### 8. 放射性固体廃棄物の処理・保管・管理

**『特定原子力施設の指定に際し東京電力株式会社福島第一原子力発電所に対して求める措置を講ずべき事項』 該当項目の整理表（案件：2026年3月までの放射性固体廃棄物等の想定保管量の反映並びに一部の一時保管エリアの名称及びBG程度の瓦礫等の保管運用方法の変更について）**

図1. 瓦礫類の線量区分毎の想定保管量と保管容量の比較

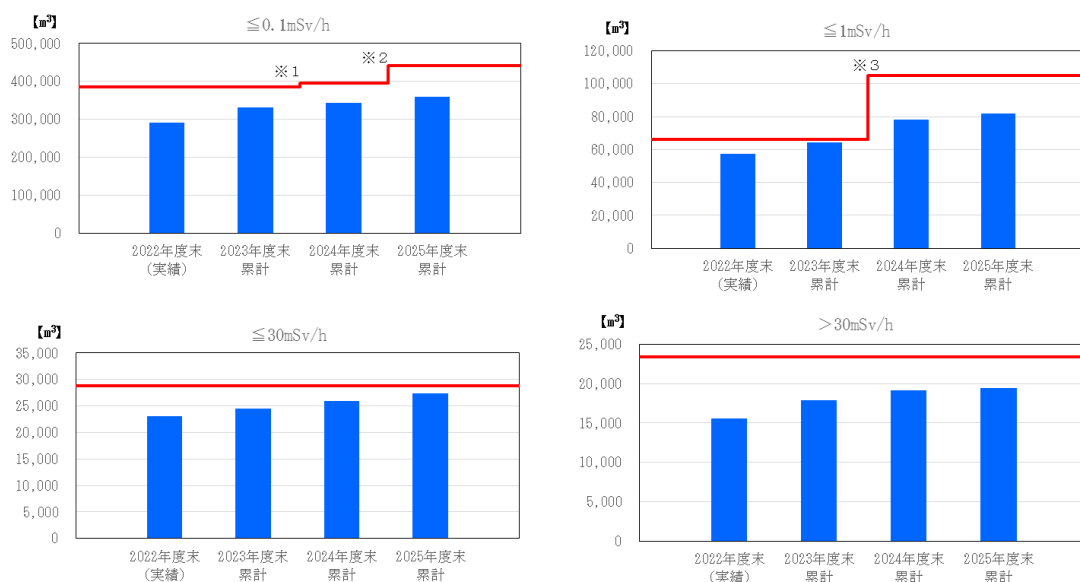
8	2023/9/22	保護衣、伐採木の計画に焼却炉の状況がどのように反映されているか説明	2023/10/25	P4	・現在の既設焼却炉及び増設焼却炉の運転状況を反映した旨を記載。	回答済	
9	2023/10/25	講ずべき措置 II 8 II-2 「遮へい等の適切な管理を行うことにより、敷地周辺の線量を達成できる限り低減すること」を達成できていることを当該箇所に追記すること。	2023/12/26	II-2	・「本変更申請では各エリアに保管する瓦礫等の表面線量率に変更はなく、敷地周辺の線量を達成できる限り低減した状態を維持している」旨を追記。		
10	2023/10/25	講ずべき措置 II 8 II-3 『～実績が予測よりも減少した等』⇒『～実績が予測よりも減少したことにより』に修正	2023/12/26	II-3	『～実績が予測よりも減少したことにより』に修正		
11	2023/10/25	講ずべき措置 II 8 図1 >30mSv/hの想定保管量が増加した主な理由を追記すること。	2023/12/26	II-3	・「なお、2024年度末時点における>30mSv/hの瓦礫類が、約3,600m <sup>3</sup> 増加している。>30mSv/hの瓦礫類は主に、1～3号機の原子炉建屋におけるフル燃料の取り出し関連工事や原子炉格納容器の調査関連工事に伴い発生するものである。」と追記。		
12	2023/10/25	講ずべき措置 II 8 II-3 保管管理計画で算出された想定保管量(伐採木・使用済保護衣等)の根拠を記載すること。	2023/12/26	II-4	・「増設雑固体廃棄物焼却設備は、2023年4～6月にかけて設備停止。焼却設備稼働中は着実に保管量が低減できていることから、2025年度頃に伐採木の屋外一時保管が解消できる」との根拠の旨を記載。 ・「雑固体廃棄物焼却設備は、2023年4～11月にかけて設備が停止。2023年12月より運転を再開することで、2025年度末には使用済保護衣の屋外一時保管は解消できる」と根拠の旨を記載。		
13	2023/10/25	講ずべき措置 II 8 II-5 放射性固体廃棄物の保管容量(『200Lドラム缶65,800本相当/階で想定』)の算出根拠を記載するようにすること。	2023/12/26	II-5	・200Lドラム缶65,800本相当/階は、『金属容器体積をドラム缶体積で除してドラム缶換算数を算定』によるものと記載。

前回申請に際しては、 $\leq 30\text{mSv/h}$ の2024年度末において、約 $500\text{m}^3$ 超過があり、超過分は高線量区分に移動させるとしていたが、2022年度の発生実績が予測よりも減少した等ことにより、高線量区分に移動を考慮しなくても保管容量の充足性に影響がないことを確認した。なお、2024年度末時点における $>30\text{mSv/h}$ の瓦礫類が、約 $3,600\text{m}^3$ 増加している。 $>30\text{mSv/h}$ の瓦礫類は主に、1～3号機の原子炉建屋におけるプール燃料の取り出し関連工事や原子炉格納容器の調査関連工事に伴い発生するものである。

● 統合するエリアと運用変更する伐採木エリアの位置図

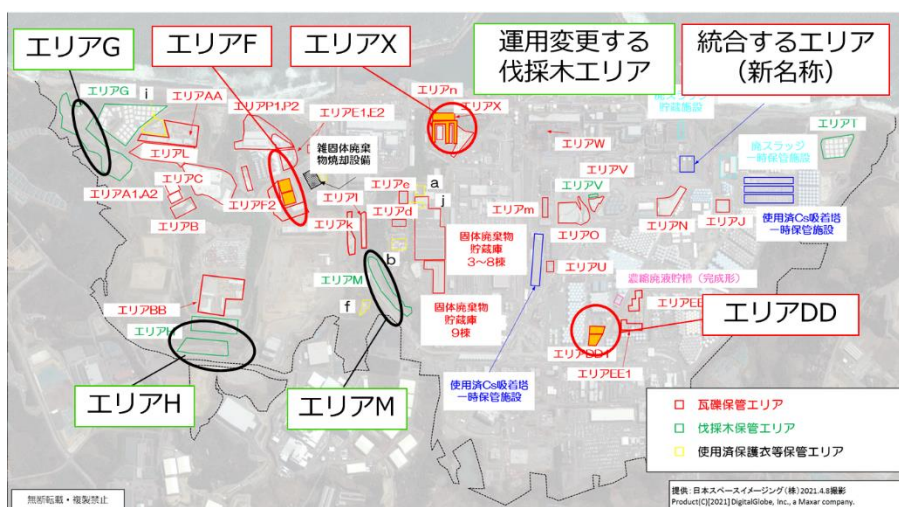
番号	日付	コメント内容	回答日	該当ページ	回答概要	コメント処理	備考
1	2023/9/22	統合エリアについて ・地図を提示した上で、管理方法について説明 ・具体的なメリットの提示 ※統合に関して、懸念事項はないか？	2023/10/25	P8,9,10	・統合により、コンテナ点検に伴うコンテナ移動の作業効率化期待される ・統合前後をマップで示した。	回答済	
2	2023/9/22	受け入れ上限値の記載の適正化について、再度言葉の意味合いを説明	2023/10/25	P11	・『受入目安表面線量率』とは、一時保管エリアで一時保管する瓦礫類の表面線量率(γ線)の目安線量率と記載。	回答済	
3	2023/9/22	前回申請からの変更点、上位線量区分に移す必要性が無くなった理由を説明 ※具体的に何が変動したか(件名など)	2023/10/25	P3	前回は、30mSv/hの2024年度末で、約500m <sup>3</sup> 超過があり、超過分は高線量区分に移動させるとしていたが、2022年度の発生実績が予測よりも減少した等により、それを考慮せず満足する見込み	回答済	
4	2023/9/22	10-C棟の時期を変更した理由を説明	2023/10/25	P17	・耐震の考え方の変更に伴う、敷地境界線量及び運用方法の調整に時間を要したため、当初予定運用開始時期を変更とした。	回答済	
6	2023/9/22	まとめ資料に適切な保管管理の実施内容の説明	2023/10/25	まとめ資料 III-2	・変更前同様に放射性廃棄物に関する保安管理は適切に実施する旨を記載。	回答済	
7	2023/9/22	措置を講ずべき事項のII-11、IIIについて該当有とした上で、理由を記載	2023/10/25	【参考3】措置を講ずべき事項の該当項目の整理	II-11 隣接する一時保管エリアの統合及びバックグラウンド線量率同等以下の伐採木一時保管エリアの保管物の変更による、敷地境界における実効線量の影響有無を確認する必要があるため III 隣接する一時保管エリアの統合及びバックグラウンド線量率同等以下の伐採木一時保管エリアの保管物の変更により、保安管理業務への影響有無を確認する必要があるため	回答済

エリアの統合によりエリア名称は変更するが、線量評価の線源条件は統合することなく、独立した線源のまま評価しており、評価条件に変更はないことから、敷地境界線量の評価に影響はない。
